Vorlage Nr.: GB II/155/2017
Status: öffentlich
Geschäftsbereich: GB II Bau - Planung - Umwelt
Stichwort: Komm.zone, Freigabe Planung
Aktenzeichen.:
Datum: 08.03.2017
Verfasser: Balzer Oliver

Kommunikationszone, Sachstandsbericht zu den bisherigen Anpassungen und Freigabe der Entwurfsplanung für das Verfahren nach §§ 3 Abs. 1, 4 Abs. 1 BauGB.

Schematische Darstellung - Verbreiterung

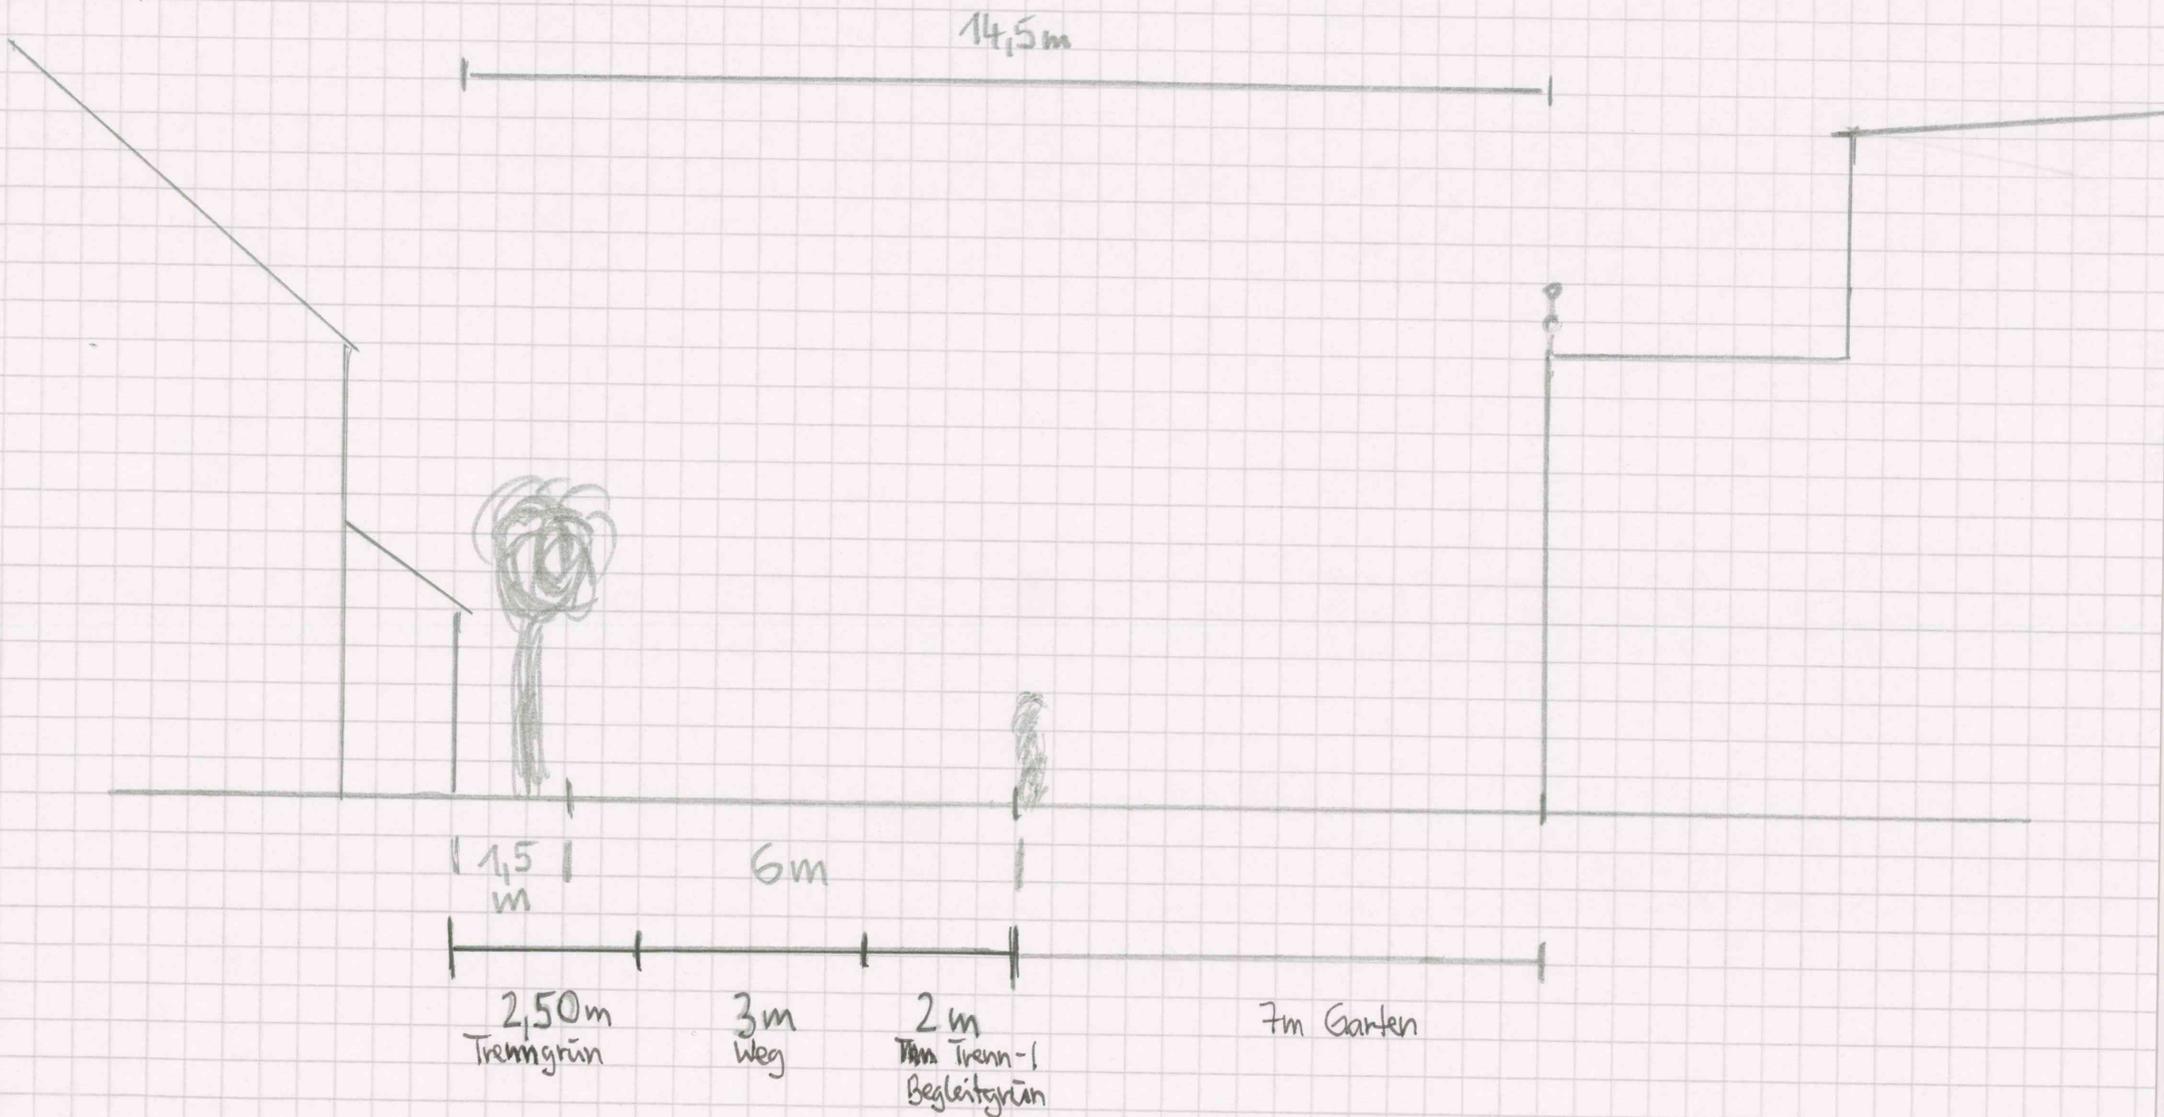
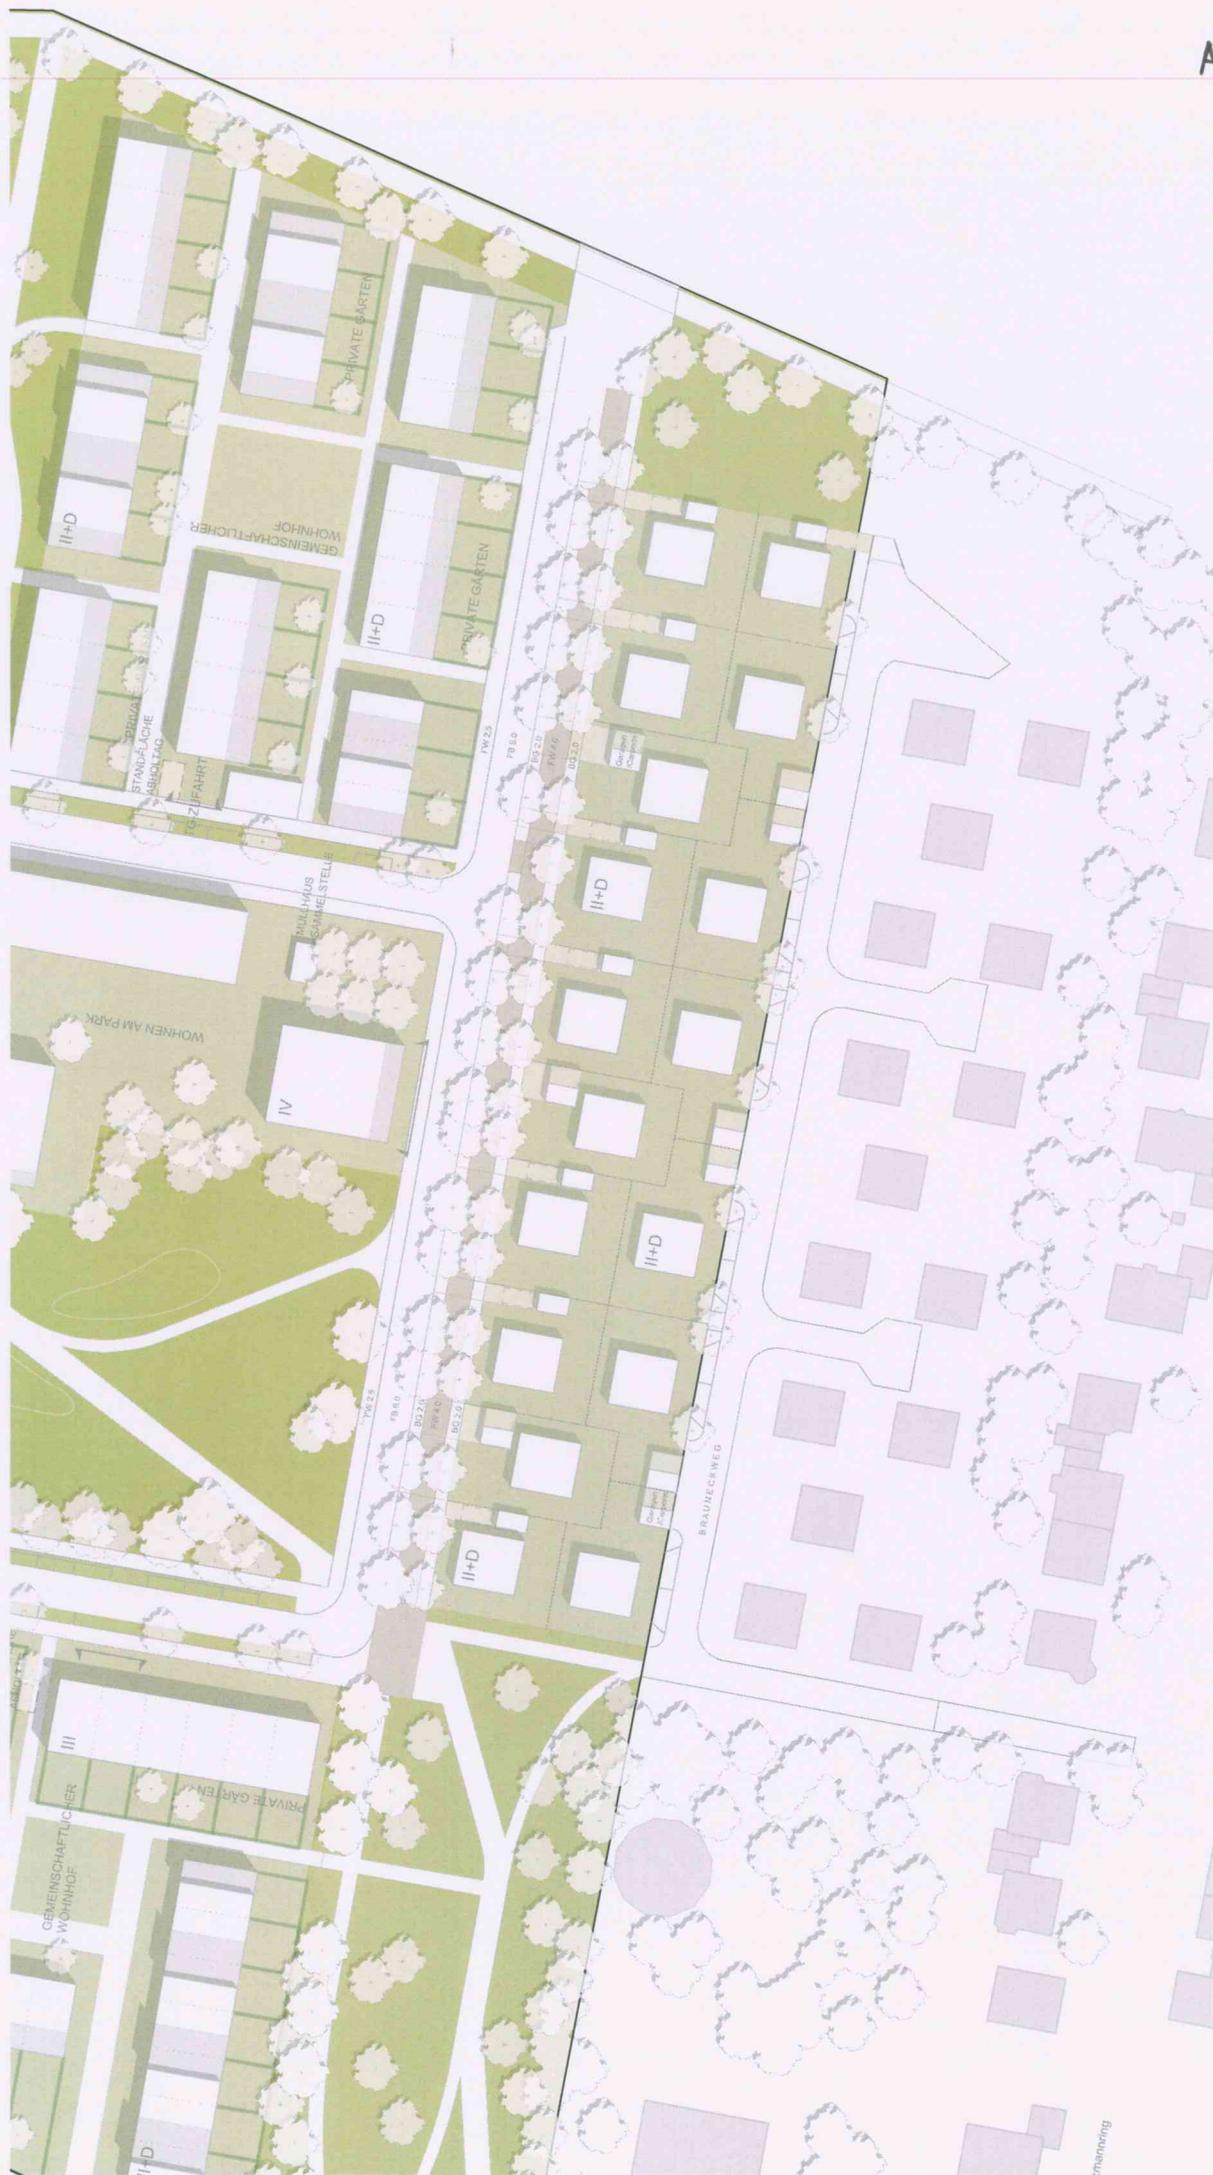
Wie bereits mehrfach ausgeführt kann der Schranerweg in seinem Raumprofil auf Grundlage der jetzigen Planung auf 7 – 8 m verbreitert werden. Es stünde somit genug Raum für eine Wegeführung nebst Randeingrünung zu Verfügung, ohne die Planung der Kommunikationszone zu beeinträchtigen.

Wie sich die Verbreiterung durch das künftige Raumprofil darstellen würde, hat die Verwaltung in Anlage 3d skizziert.

Nutzungskonzept Nahversorgung in der Übersicht

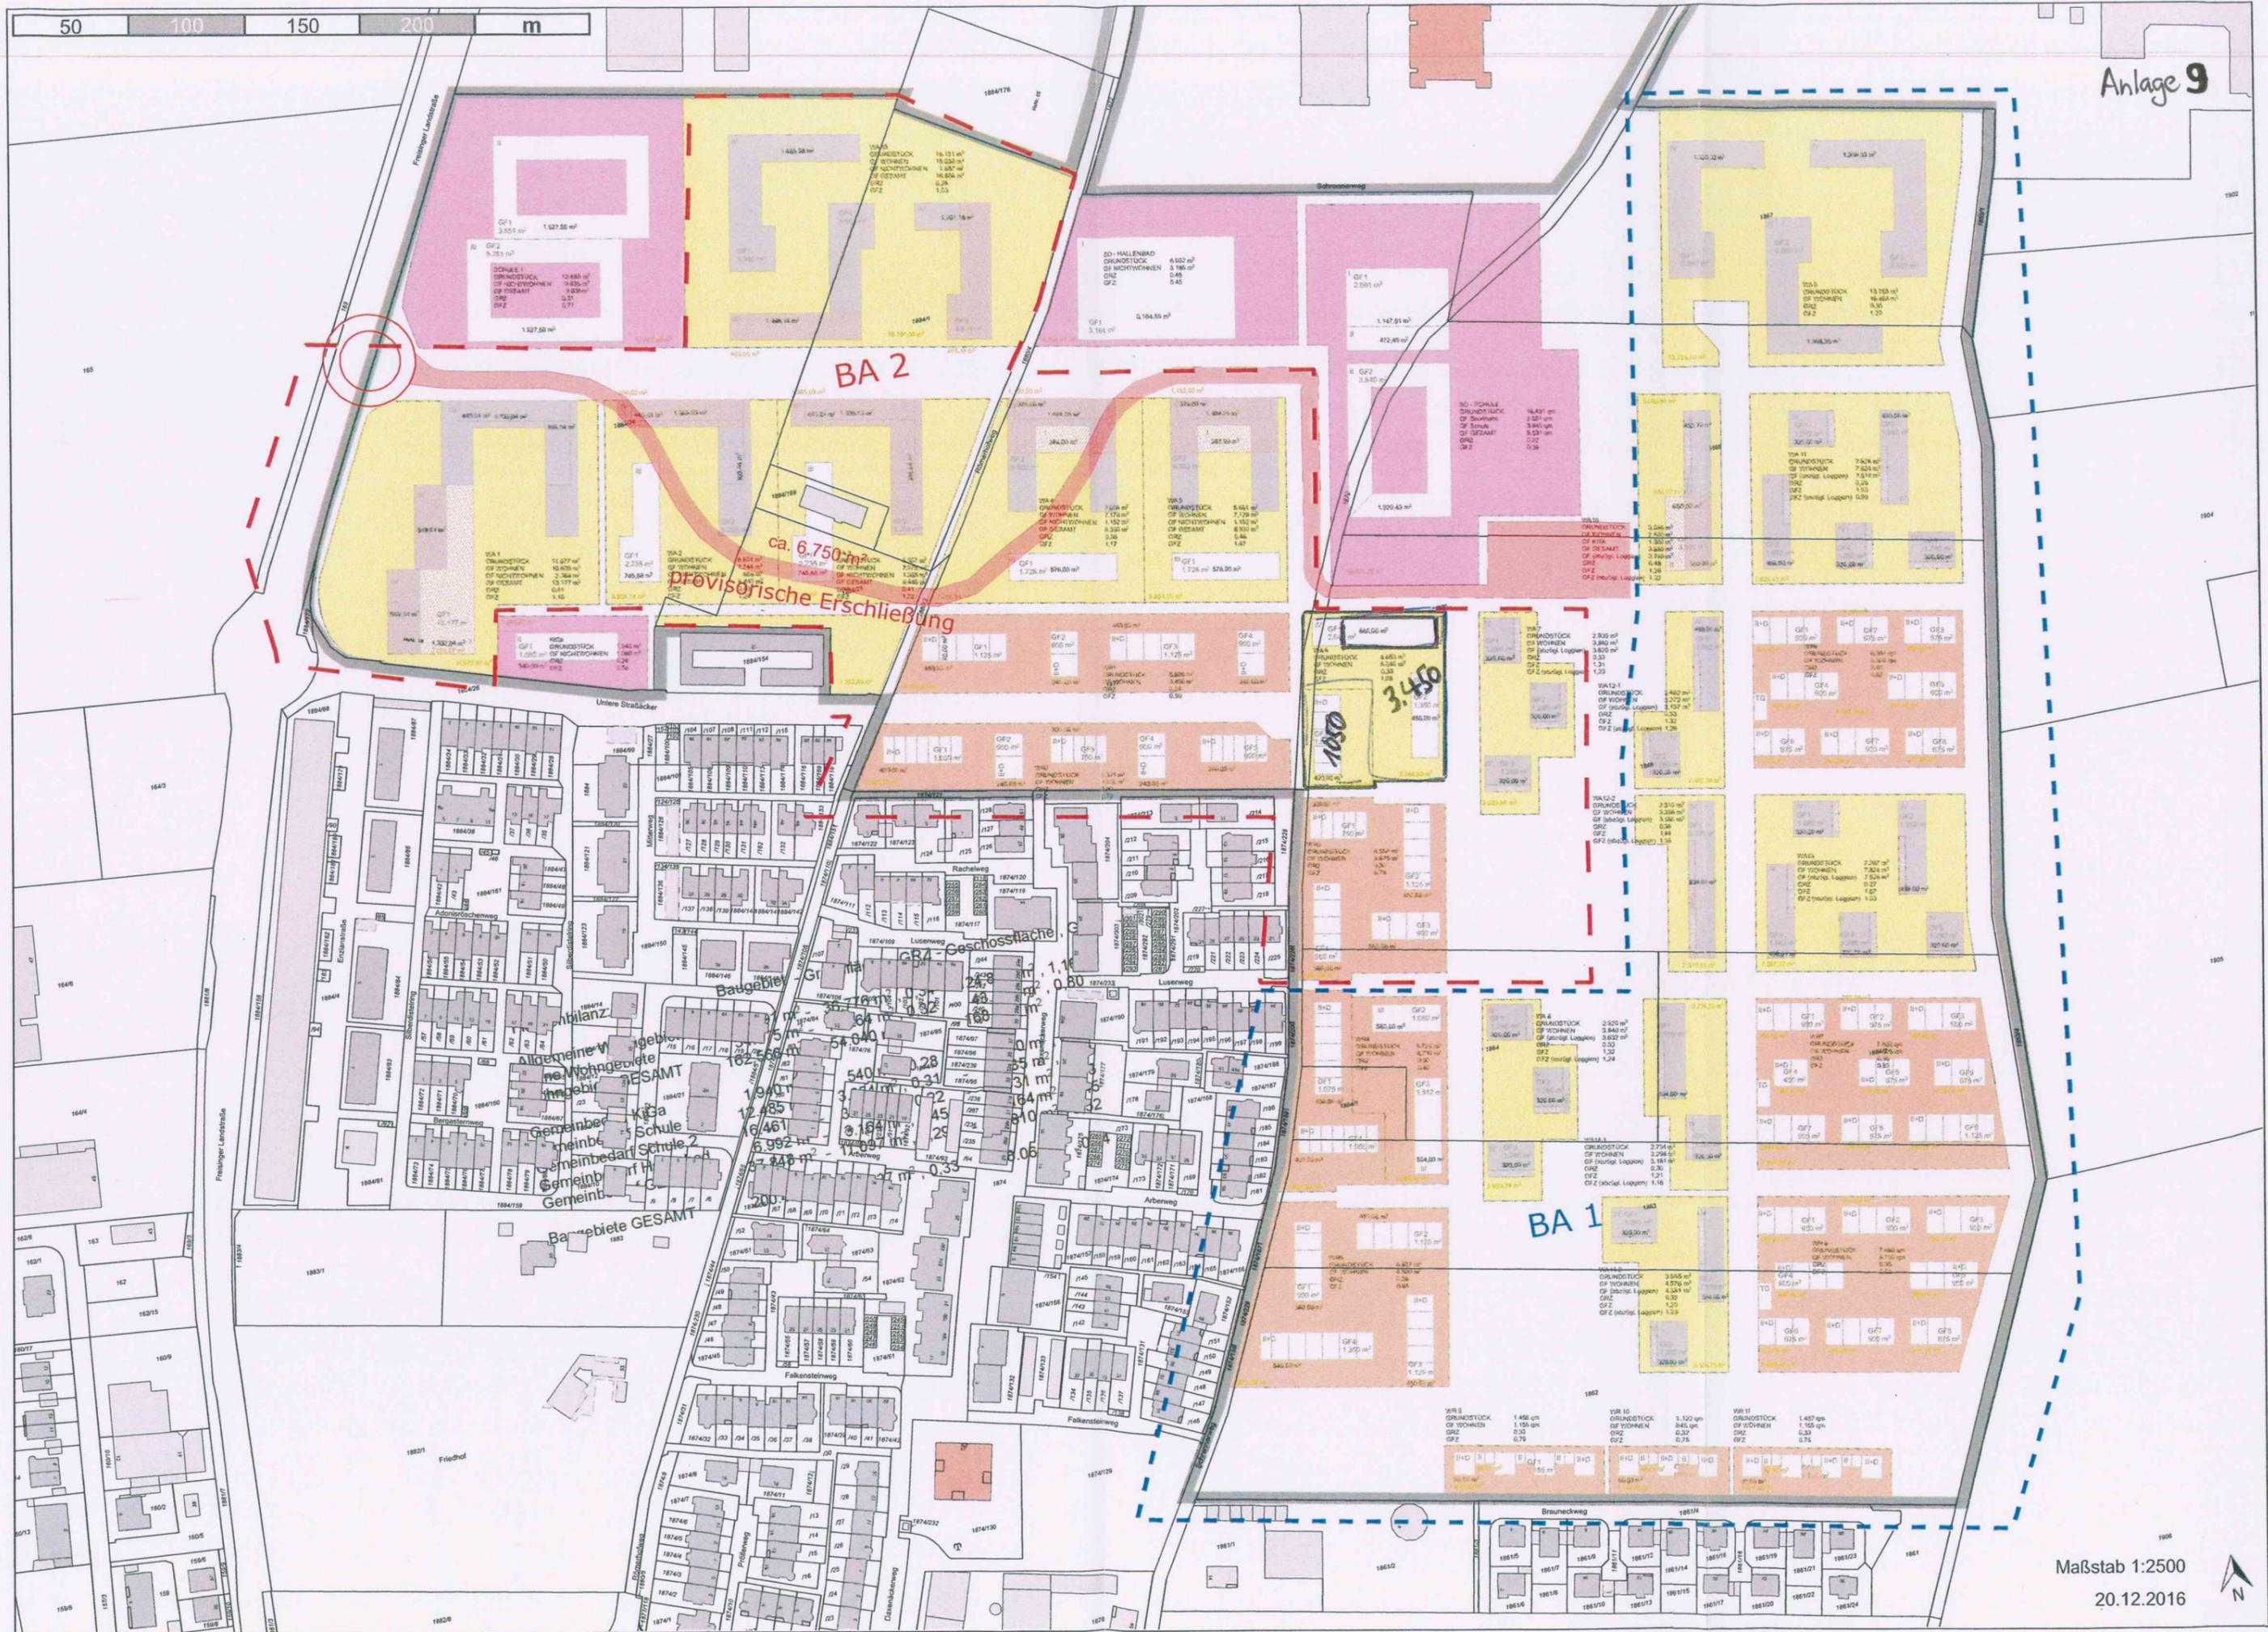
Im Rahmen des Wettbewerbs wurde ein Kontingent an Flächen für sog. „Nichtwohnnutzungen“ gefordert. Im Siegerentwurf waren entsprechende Flächen dargestellt, die Verwaltung hat hierzu über die CIMA ein Nutzungskonzept mit Standortanalyse erstellen lassen. Die Zusammenschau der möglichen Flächenpotentiale ist in Anlage 7 dargestellt. Über folgende Inhalte ist aus Sicht der Verwaltung zu entscheiden:

Die Verwaltung möchte zur Einzelentscheidung hinsichtlich des großflächigen Einzelhandels darauf hinweisen, dass es im Ortszentrum zwei bislang nicht umgesetzte Standorte gibt, zudem wird auf dem Hochschulcampus beim Projekt Galileo ein Einzelhandelsunternehmen angesiedelt. Aus städtebaulicher Sicht und unter Berücksichtigung, dass Einzelhändler in ca. 150 m Entfernung vorhanden sind, und dass es für den Standort der Kommunikationzone noch zu klärende Punkte wie Anlieferung, oberirdische Kundenstellplätze, Erschließung gibt, ist die Verwaltung der Auffassung, dass im Bebauungsplan kein weiteres Kontingent an großflächigem Einzelhandel enthalten sein sollte.

Aus Sicht der Verwaltung sollte sich auf die im CIMA-Nutzungskonzept vorgeschlagenen Standorte beschränkt werden, abgesehen von der Einzelentscheidung zum großflächigen Einzelhandel. Standort 4 wird nicht zur Verfügung stehen, da eine weitere Kinderbetreuung dort angeordnet werden soll. Die Fläche sollte ins WA15, nördlich des Boulevards, verlagert werden.

Die Flächen für gewerbliche Nutzungen werden gemäß den Darstellungen in Anlage 7 in die Planung übernommen. Ein großflächiger Einzelhandel, wie im Vorschlag auf Fläche 1 dargestellt, wird nicht in die Planung aufgenommen.
